Cilindra galvas blīve, dzinēja remontam

195.470 MAN D20 | 466.600 MAN D26

**1,5 mm**

SI 02/2023

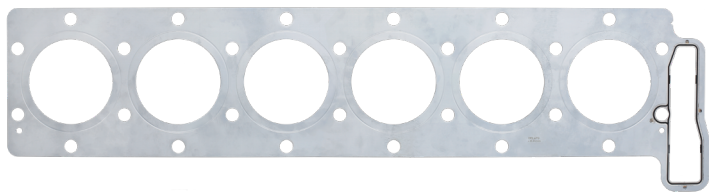
Cilindra galvā un dzinēja blokā izvietoto cilindrisko zobratu (skatīt attēlus) ietekmētais vārstu gāzu sadales mehānisma konstruktīvais izvietojums paredz, ka blīvvirsmu mehāniskās apstrādes rezultātā noņemtā materiāla apmērs ir jāaizlīdzina ar atbilstoša biezuma cilindra galvas blīvi atbilstoši remonta pakāpei.

Cilindra galvas un cilindriskā zobrata blīvvirsmā

Dzinēja bloka un cilindriskā zobrata blīvvirsmā

Standarta blīve (biezums: 1,2 mm; Elring 021.262; 357.831) šim gadījumam nav paredzēta. Pretējā gadījumā starp cilindrisko zobratu zobu sānvirsmām ir pārāk liela sazobe. Tas var radīt paātrinātu nodilumu un bojājumus. Ilgtspējīgam, videi draudzīgam dzinēja remontam "Elring" ir izstrādājis par 0,3 mm biežāku cilindra galvas blīvi. Tā aizlīdzina noņemtā materiāla apmēru.

Salīdzinot ar standarta blīvi, šai blīvei priekšpusē ir papildu ierobs, kā tas redzams attēlā, kurš ir labi saskatāms arī iemontētā stāvoklī.
